**ÚZEMNÝ PLÁN ZÓNY
ŽILINA - BULVÁR**

Návrh ÚPN-Z Žilina – Bulvár – VYHODNOTENIE PRIPOMIENOK

Návrh Územného plánu zóny (ÚPN-Z) Žilina-Bulvár – preskúmanie súladu podľa § 25 zákona č.50/1976 Zb. o územnom plánovaní a stavebnom poriadku v znení neskorších predpisov (ďalej len stavebný zákon) - zaslanie stanoviska

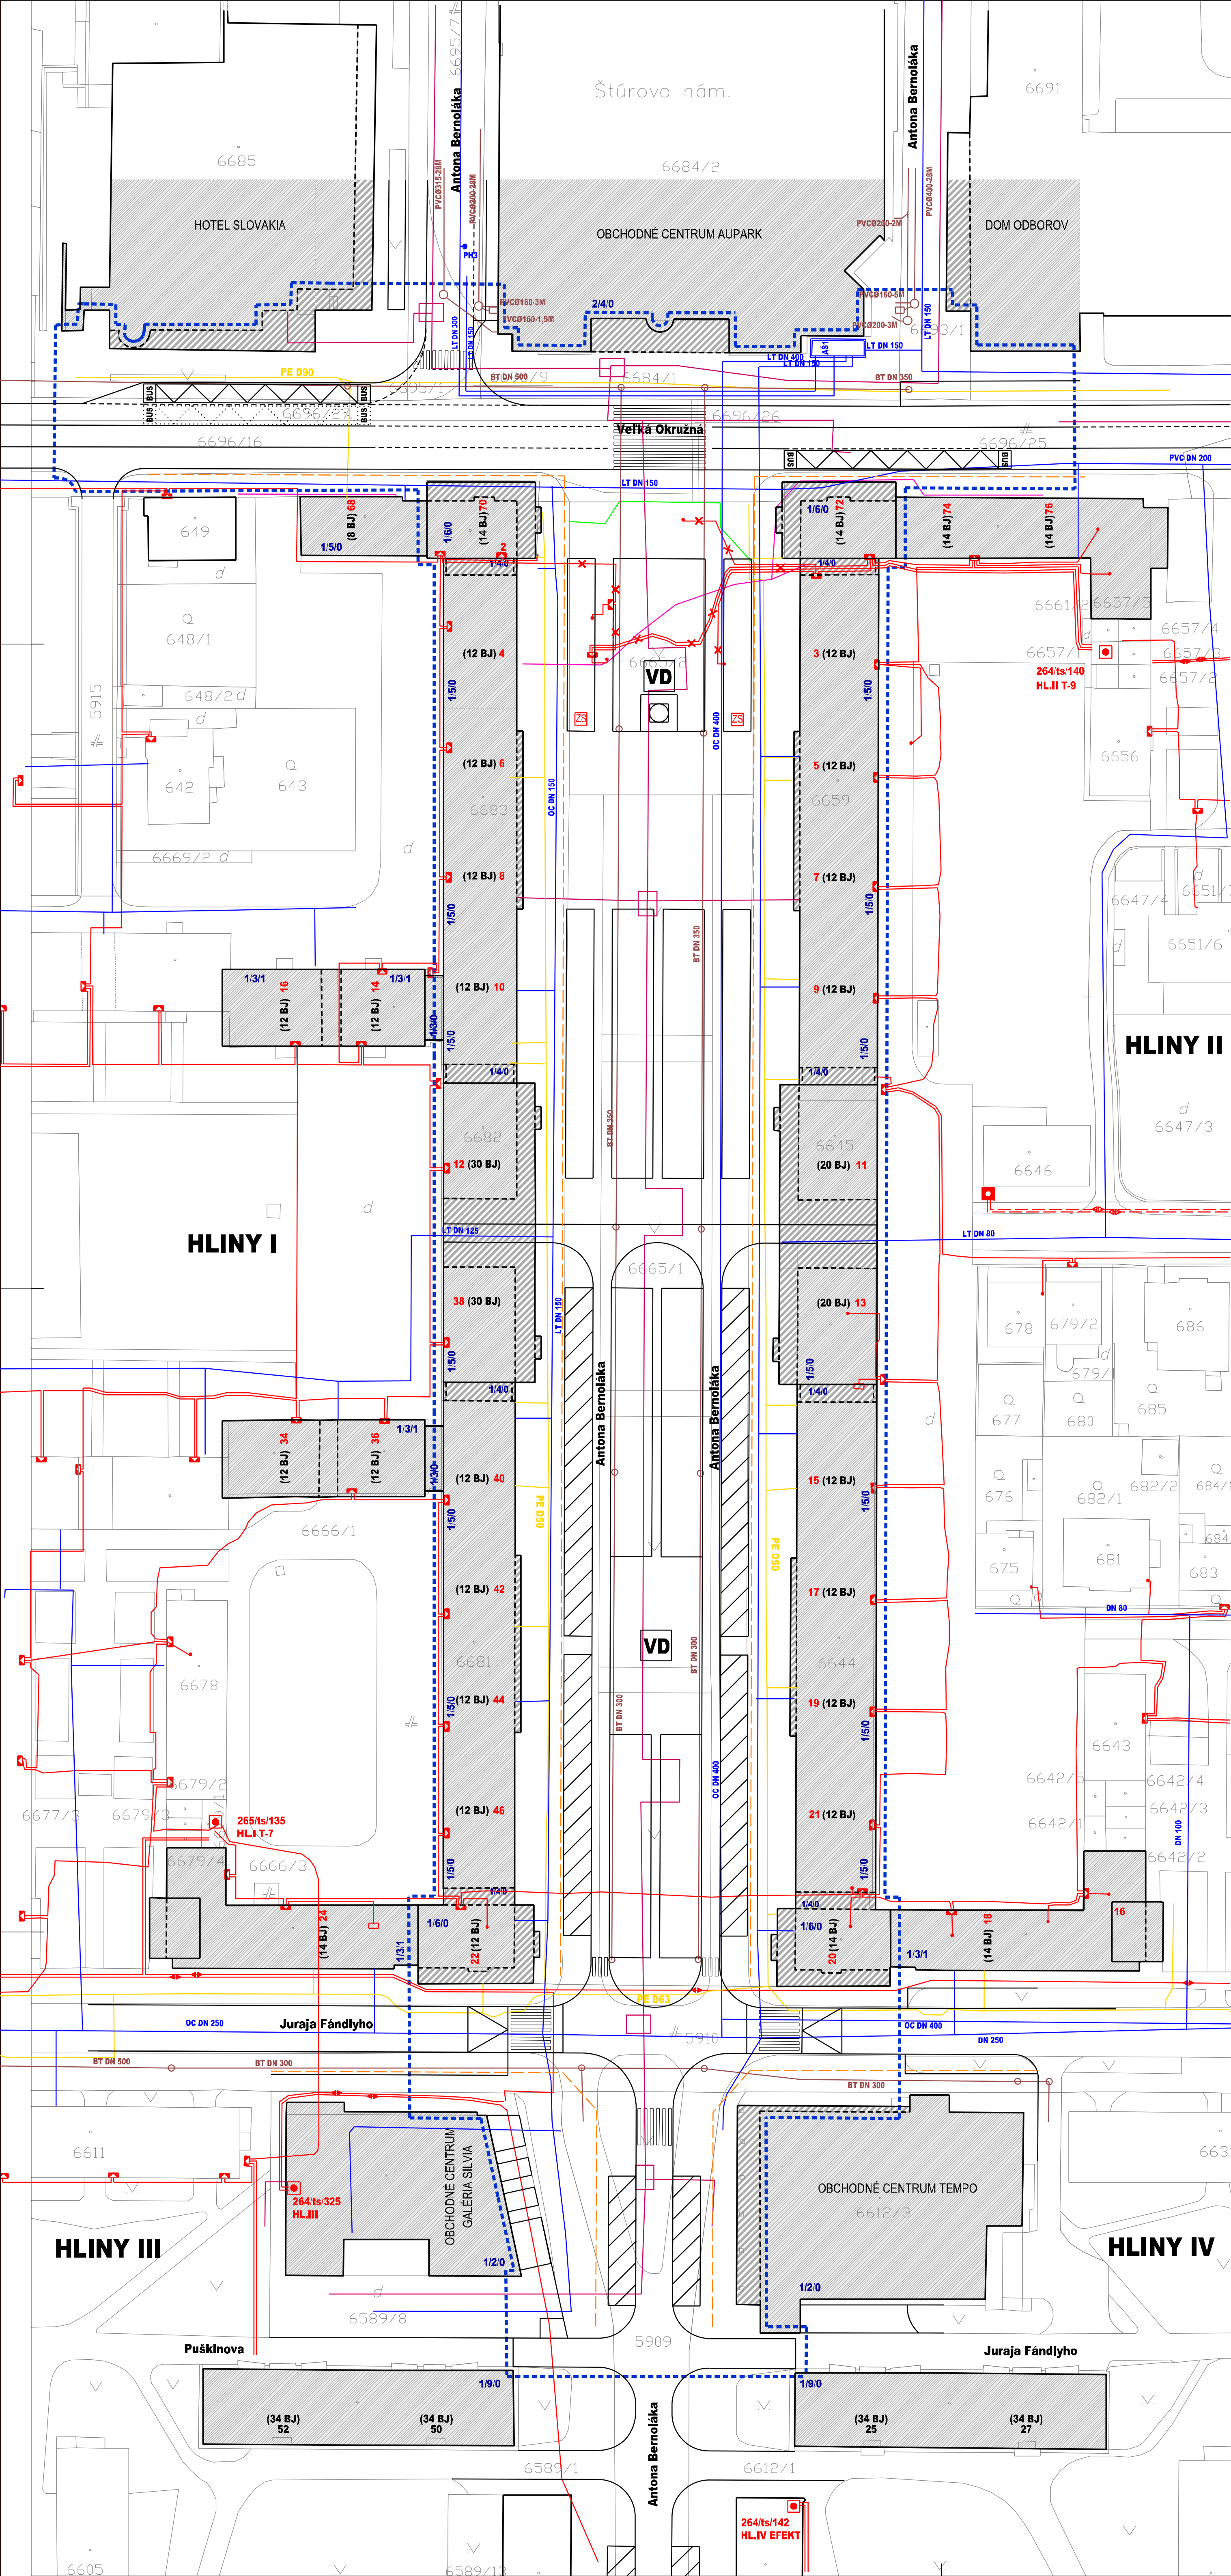
a) Na jednotlivých výkresoch vysvetliť všetky použité skratky (napr. vo výkrese č.4 skratku VD umiestnenú v štvorčeku), aby návrh bol jednoznačný a zrozumiteľný. 4.V prípade, že budú uplatnené stanoviská a písomné pripomienky, ktoré nebudú môcť byť zohľadnené, žiadame byť informovaní o termíne ich opätovného prerokovania podľa §23 v súčinnosti s §22 stavebného zákona, prípadne odporúčame k uvedenému prerokovaniu prizvať pracovníka tunajšieho orgánu územného plánovania. Záverom Vás informujeme, že až po vyhodnotení pripomienkového konania, po dohode s dotknutými orgánmi štátnej správy a po upravení dokumentácie v zmysle uplatnených pripomienok (ktorá má byť predmetom schvaľovania v mestskom zastupiteľstve), Mesto Žilina predloží výsledný predmetný návrh ÚPN-Z OÚ Žilina, odb. výstavby a bytovej politiky, odd. ÚP na preskúmanie súladu Návrhu ÚPN-Z Žilina-Bulvár so stavebným zákonom podľa §25 ods.5 stavebného zákona. K žiadosti o preskúmanie v zmysle §25 ods.1 stavebného zákona predloží Mesto Žilina, v zastúpení primátorom mesta, podklady podľa §25 ods.2 stavebného zákona a §15 vyhlášky, oznámenie o vyvesení a zvesení návrhu ÚPN-Z Žilina - Bulvár - informácie o postupe obstarávania a prerokovania ÚPD; doklad o prerokovaní návrhu ÚPD s dotknutými orgánmi štátnej správy, samosprávy, dotknutými fyzickými a právnickými osobami (zápisnica z prerokovania, fotokópie stanovísk a fotokópie doručeníek očíslované podľa rozdeľovníka); doklad o prerokovaní s vlastníkami pozemkov, aj neznámymi, podľa §23 ods.3 stavebného zákona, aj s vlastníkami stavieb verejného dopravného a technického vybavenia; vyhodnotenie stanovísk a pripomienok z prerokovania predmetného návrhu ÚPD (odporúčame spracovať v tabuľkovej forme podľa rozdeľovníka) s návrhom rozhodnutia mesta, t.j. s uvedením konkrétnej akceptácie uplatnených pripomienok; návrh všeobecne záväzného právneho predpisu, ktorým sa vyhlasuje záväzná časť ÚPD; vyjadrenie príslušného OÚ, odboru starostlivosti o ŽP v zmysle zákona NR SR č.543/2002 Z.z. o ochrane prírody a krajiny; stanoviská OÚ Žilina, odboru cestnej dopravy a pozemných komunikácií; odboru krízového riadenia (zložiek CO); Krajského pamiatkového úradu; Regionálneho úradu verejného zdravotníctva; ... Návrh ÚPD, ktorého obsah nie je v súlade so záväznou časťou ÚPD vyššieho stupňa alebo s príslušnými všeobecne záväznými právnymi predpismi alebo ktorého postup obstarania a prerokovania nie je v súlade s príslušnými všeobecne záväznými právnymi predpismi, nemožno schváliť. Pokiaľ by prišlo k schváleniu napriek takémuto rozporu, schválenie je v celom rozsahu neplatné (§25 ods.6 stavebného zákona).	Akceptované, v legende grafickej časti doplnené. Akceptované. Informácia o ďalšom postupe sa berie na vedomie.
